ISTANZA DI VARIANTE SEMPLIFICATA AL PIANO OPERATIVO COMUNALE
RELATIVAMENTE ALLA SCHEDA ALLEGATO 10 Dis05 – DISCIPLINA DELLE AREE DI TRASFORMAZIONE
U.T.O.E 1 – VALLE DEL MUGNONE

ID_01.1 CALDINE – RICCI

RELAZIONE TECNICO-ILLUSTRATIVA

scheda ID_01.1 Caldine Ricci

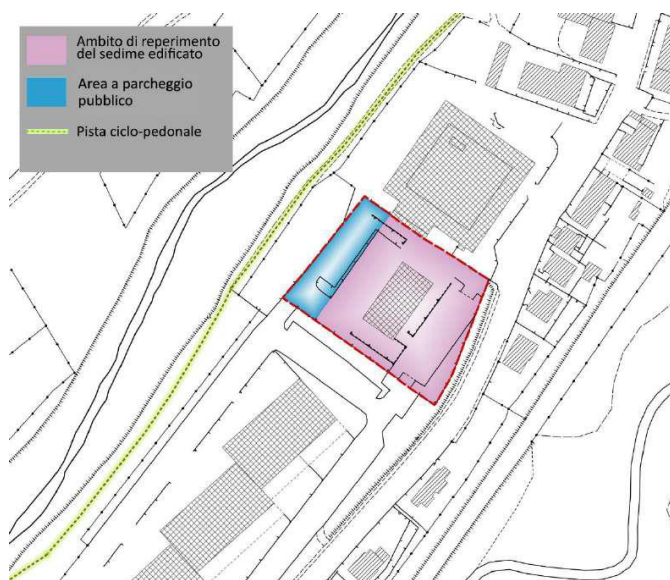
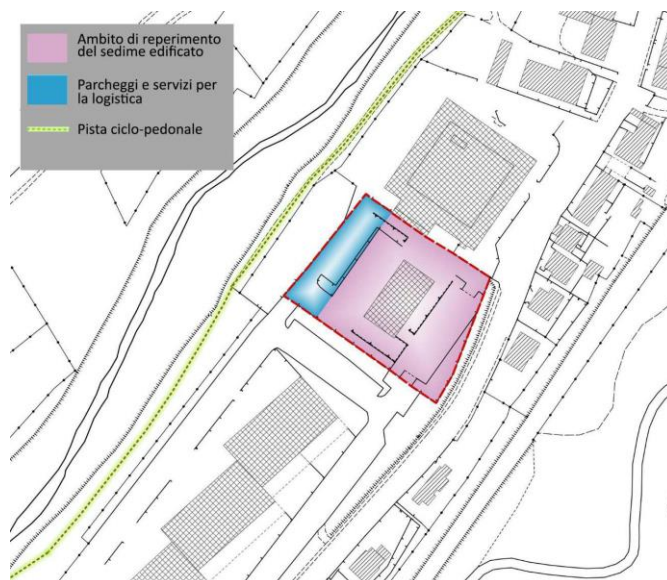
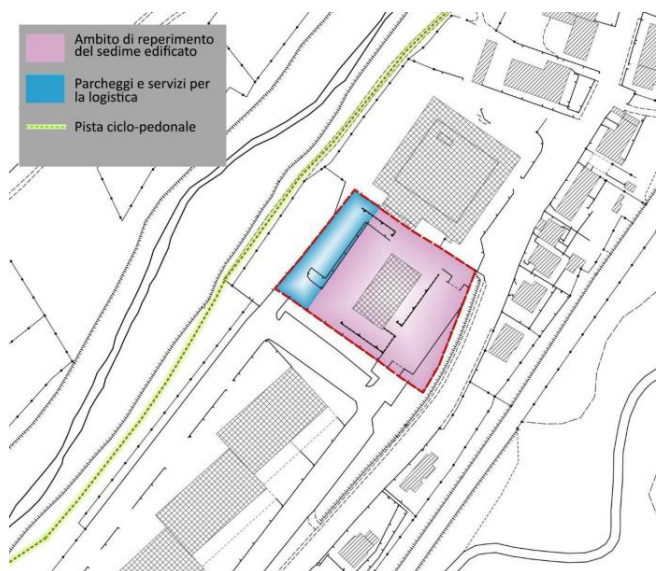
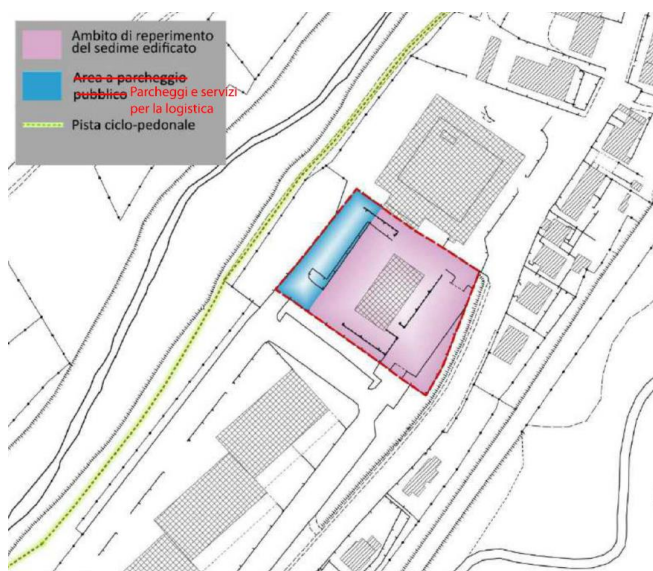
La necessità della variante nasce dall'individuazione nella scheda dell'allegato 10 DIS05–Disciplina delle aree di trasformazione ID_01.1 Caldine Ricci del POC vigente (approvato con deliberazione del Consiglio Comunale n. 92 del 26/10/2023) di un'area evidenziata in blu come “area a parcheggio pubblico” a differenza di quanto previsto nell'elaborato allegato 6 FO-Relazione tecnica di Fattibilità in cui è indicata la destinazione a “parcheggi e servizi per la logistica”.

A conclusione della presente relazione si evidenzia che le modifiche apportate alla scheda di trasformazione ID_01.1 dalla vigente “Area a parcheggio pubblico” alla proposta di variante “Parcheggi e servizi per la logistica”:

La presente istanza di variante ha come oggetto il ripristino della destinazione urbanistica del sub comparto di cui alla scheda di trasformazione ID_01.1 ad area a “Parcheggi e servizi per la logistica”, così come era precedentemente indicato nel Piano Operativo Comunale di Fiesole adottato con deliberazione del Consiglio Comunale n. 1 del 11/01/2022.

Schema di indirizzo progettuale su C.T.R. (scala 1:2.000)

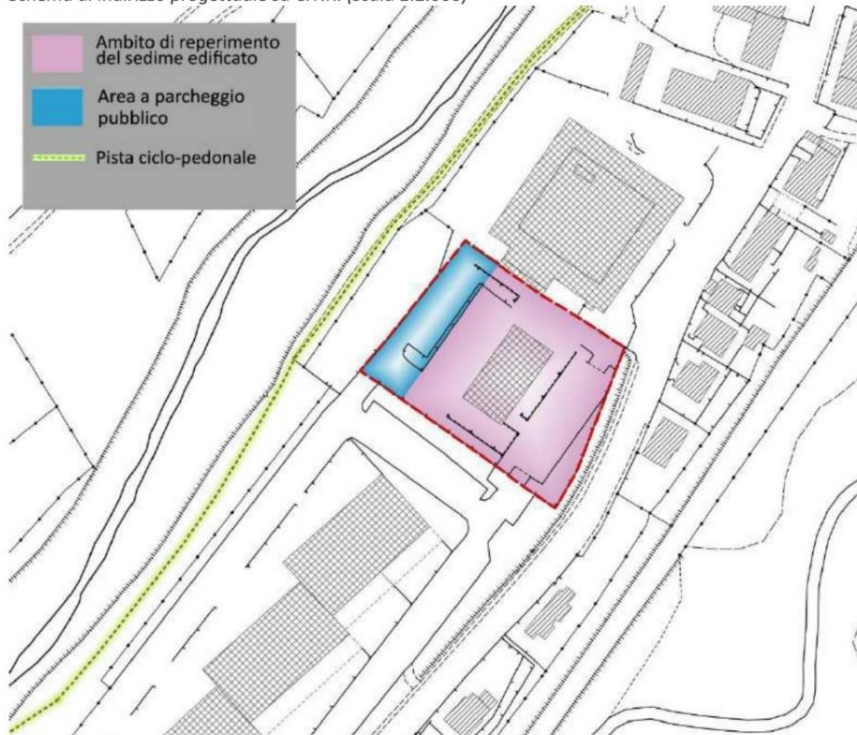
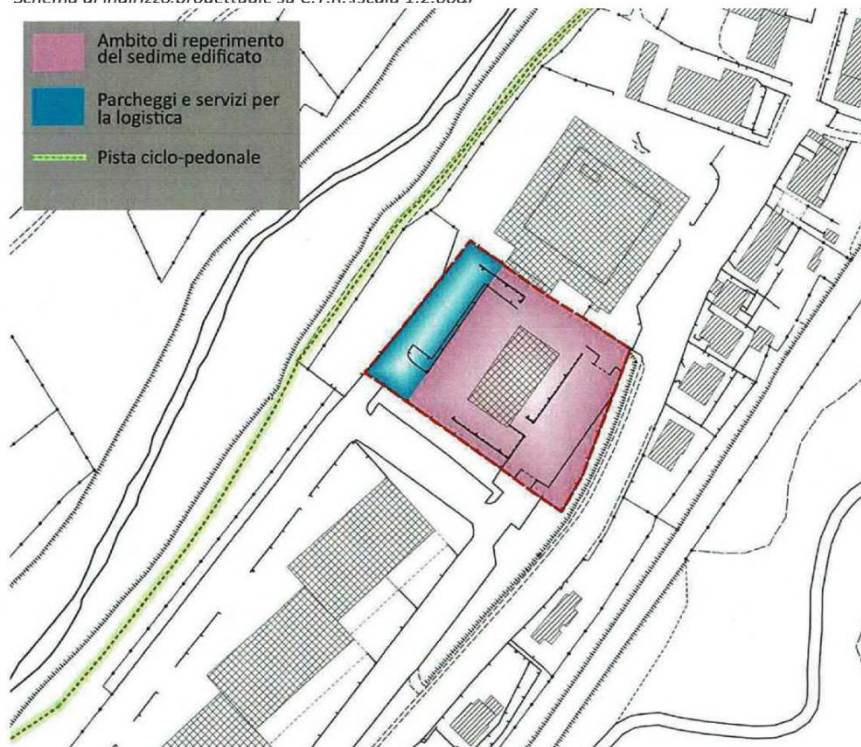
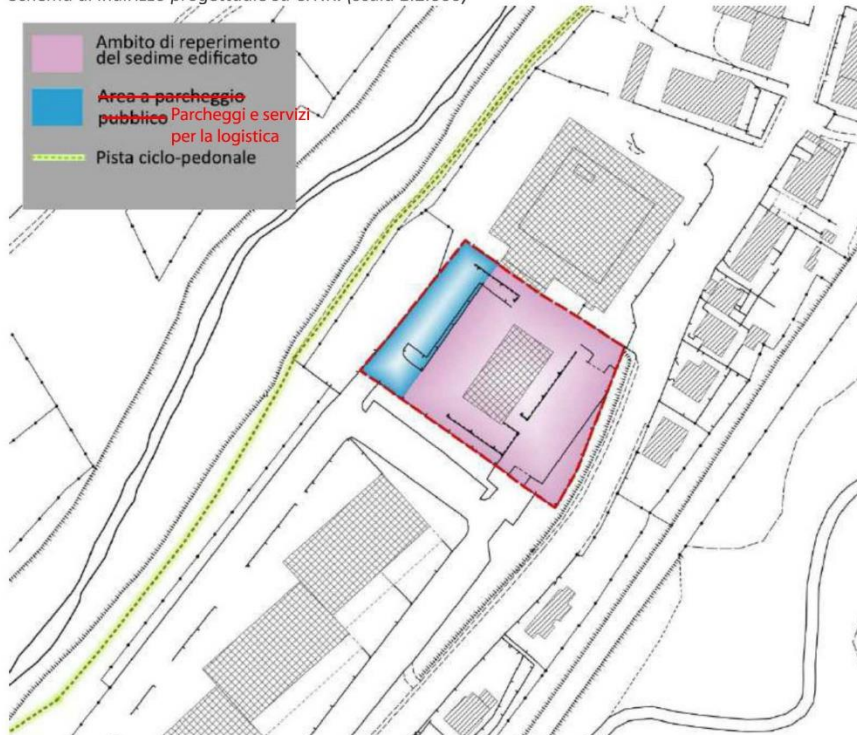
Tipologia di intervento	Intervento diretto
Categorie di intervento edilizio	Nuova edificazione o ampliamento del fabbricato esistente
Opere e/o attrezzature pubbliche e/o di interesse pubblico	Lo standard per questa area produttiva, previsto in parcheggio pubblico, risulta verificato rispetto allo schema grafico a seguire.
Edilizia residenziale sociale	-
Disposizioni particolari	Reperimento parcheggi pertinenziali dovuti all'interno dell'area di trasformazione

Tipologia di intervento	Intervento diretto
Categorie di intervento edilizio	Nuova edificazione o ampliamento del fabbricato esistente
Opere e/o attrezzature pubbliche e/o di interesse pubblico	-
Edilizia residenziale sociale	-
Disposizioni particolari	Reperimento parcheggi pertinenziali dovuti all'interno dell'area di trasformazione
